**CIRCULAR ACLARATORIA  
PLIEGOS DE BASES Y CONDICIONES PARTICULARES**

<b>Circular Nº 5</b>	
<b>Lugar y Fecha</b>	<b>Buenos Aires; 19/05/2020</b>
<b>Organismo contratante</b>	<b>COMISIÓN NACIONAL DE ENERGÍA ATÓMICA</b>

<b>Objeto de la contratación:</b>
<b>INSTALACIÓN ELÉCTRICA CON PROVISIÓN DE MATERIALES EN PPAE - CAC</b>

Las bandejas aéreas a colocar:

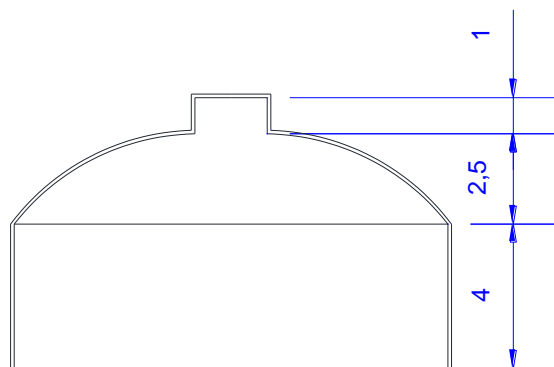
¿Son sólo para la iluminación e iluminación de emergencia?

¿Cuál es la altura y tipo del techo/cielorraso del taller y de las oficinas?

¿Cuál es la altura mínima de montaje de las bandejas en taller y oficinas? Es importante saber la altura de montaje de las luminarias para poder avanzar con el proyecto luminotécnico.

Las bandejas se pueden colocar para la distribución del cableado y para la colocación de la iluminación si así se lo cree necesario. Se adjunta plano orientativo (dimensiones en mts) del perfil del techo de hormigón del sector taller y oficinas. En el sector taller la altura mínima para la colocación de las bandejas es 4 mts.
